REALIZZAZIONE DI UN MODESTO INVASO PER LO  
STOCCAGGIO IDRICO IN LOCALITÀ CIMONCINO,  
FOSSO DEI MERCANTI

# STUDIO D'IMPATTO AMBIENTALE

## 01. RELAZIONE SULLE INTEGRAZIONI RICHIESTE CON prot.0007788 del 22/8/24

Proponente: Comune di Montecreto, anche per conto dei Comuni di Fanano, Riolutato,  
Sestola – settembre 2024

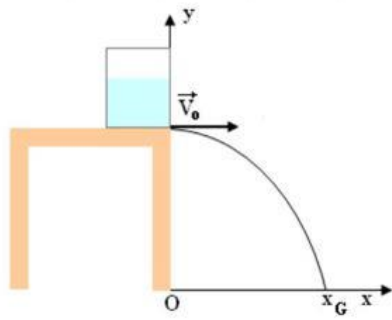
#### 4. Stima delle portate del bacino di riferimento

Si riportano i calcoli relativi alla piena di progetti aggiornati secondo il metodo richiesto.

$$Q_{T500} = \frac{0,4 \cdot 62,69 \cdot 1,271 \cdot 0,2777}{0,585} = 15,13 \text{ m}^3/\text{s} \text{ (Tr. 500 anni)}$$

Le capacità delle sezioni dello sfioratore (15,56 m<sup>3</sup>/s con un battente di 28 cm) e dello scatolare di presa (15,43 m<sup>3</sup>/s con un battente d'acqua di 65 cm) sono dunque sufficienti a smaltire la piena con il massimo tempo di ritorno.

Comune di Fanano - Seggiovia "Cimoncino" - 11 Novembre 1973

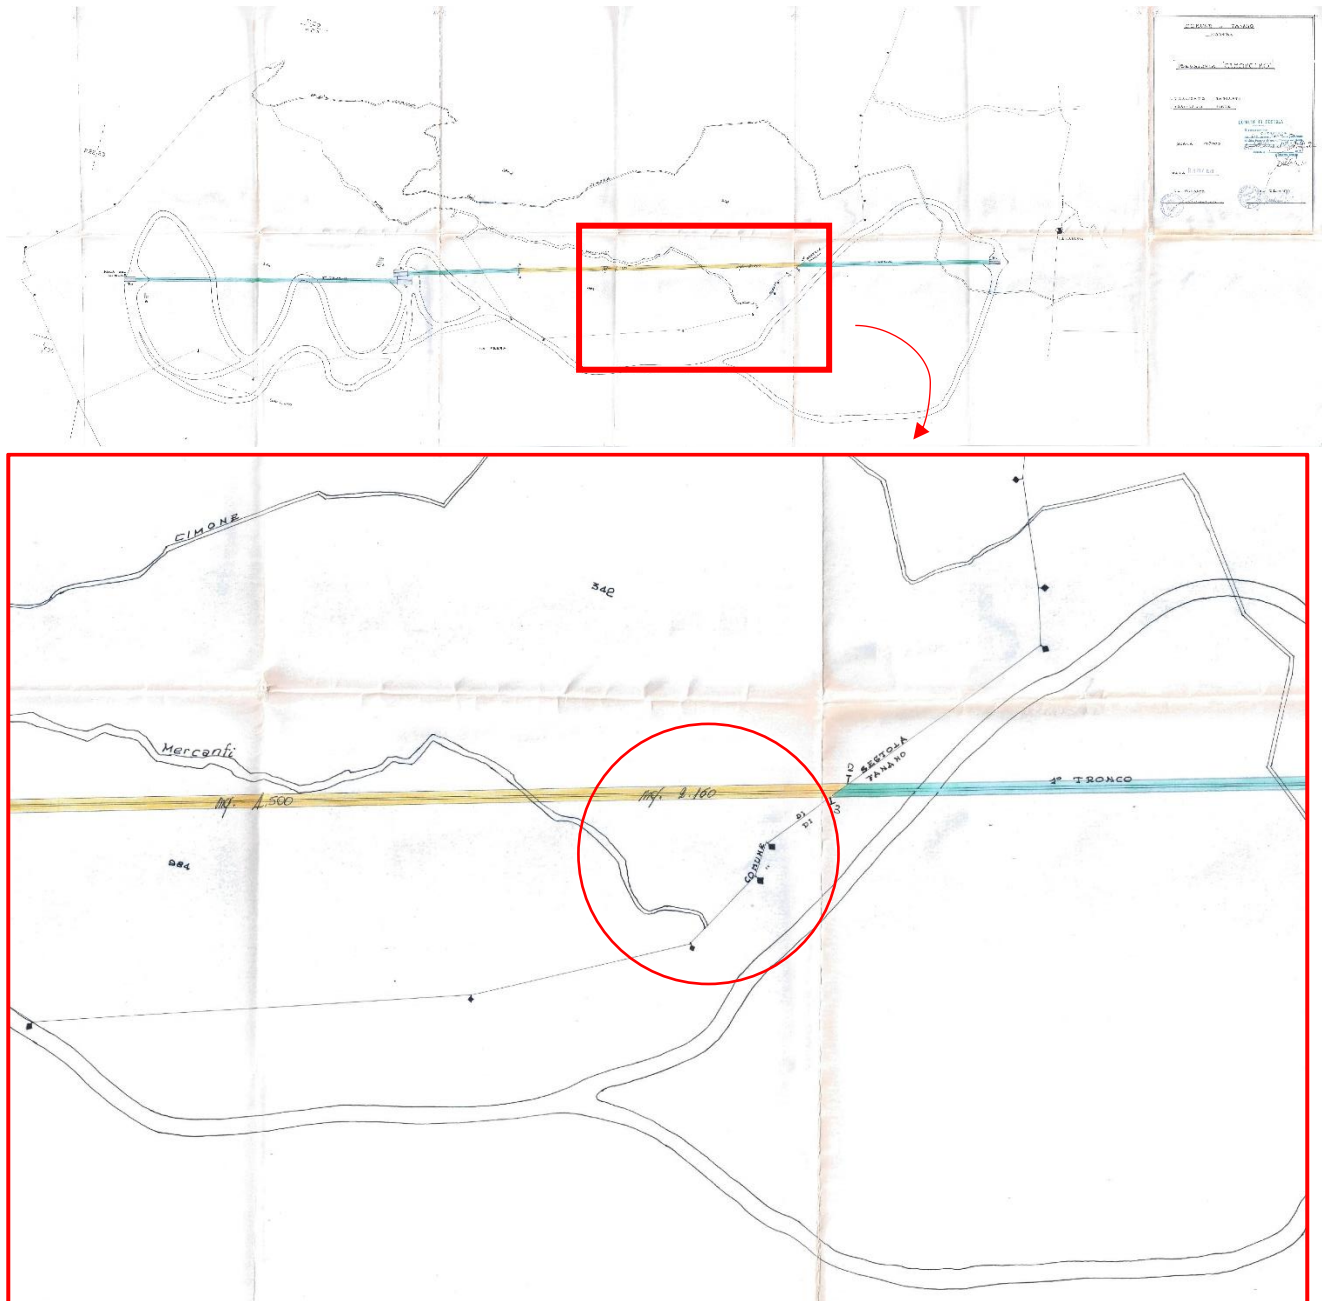
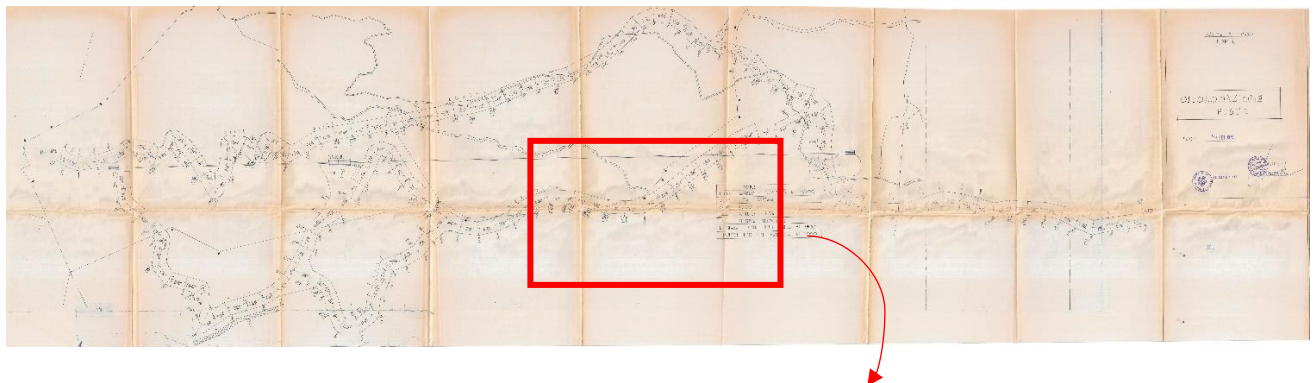
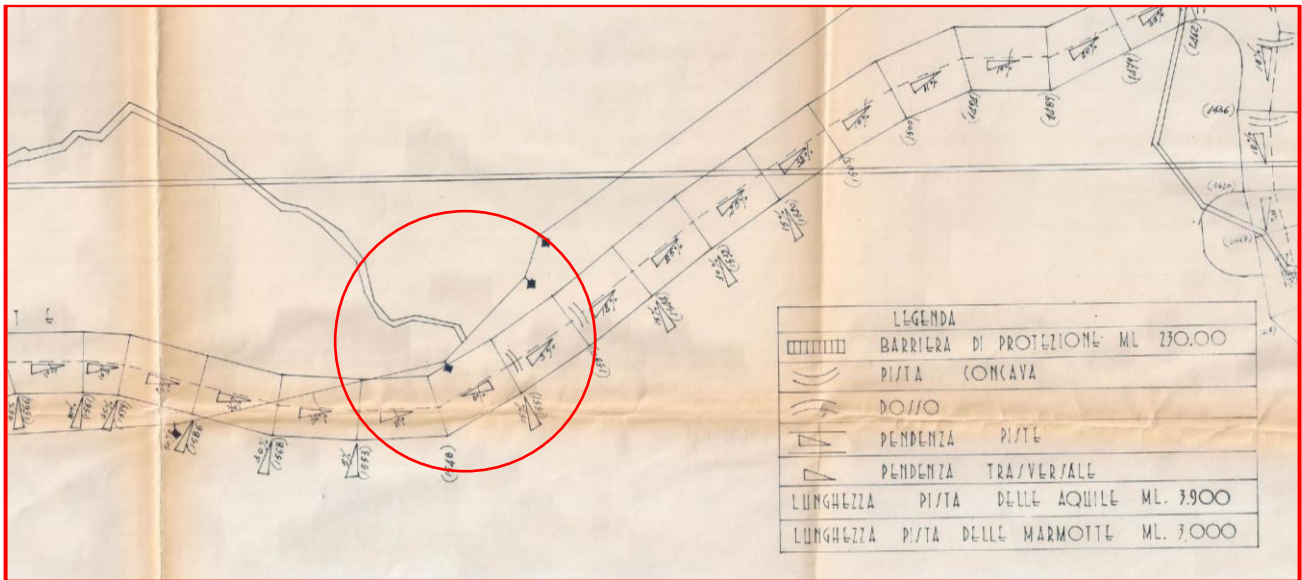
## 6. Stato legittimato delle opere esistenti

A seguito di approfondimenti si è rilevato quanto segue:

- Relativamente alle opere di prelievo esistenti nel Fosso dei Mercanti si segnala l'esistenza di una Concessione di prelievo rilasciata alla ditta Ottolupi che è stata poi revocata nel 2019. Le pompe attualmente esistenti potrebbero essere rimaste in loco a seguito della revoca della concessione. Le opere di prelievo presenti comunque verranno smontate durante i lavori e non saranno rimontate se non previa successiva autorizzazione.
- Per quanto riguarda il tombinamento del Fosso dei Mercanti a seguito di un'approfondita e ricerca nell'archivio Comunale sono state individuate le seguenti tavole rispettivamente del 1973 e 1975 in cui si può vedere come in quelle date il Fosso dei Mercanti risultasse già tombinato per permettere il passaggio delle piste da sci. Non è stato possibile, anche in collaborazione con ARPAE, risalire a documentazione precedente a quelle date.
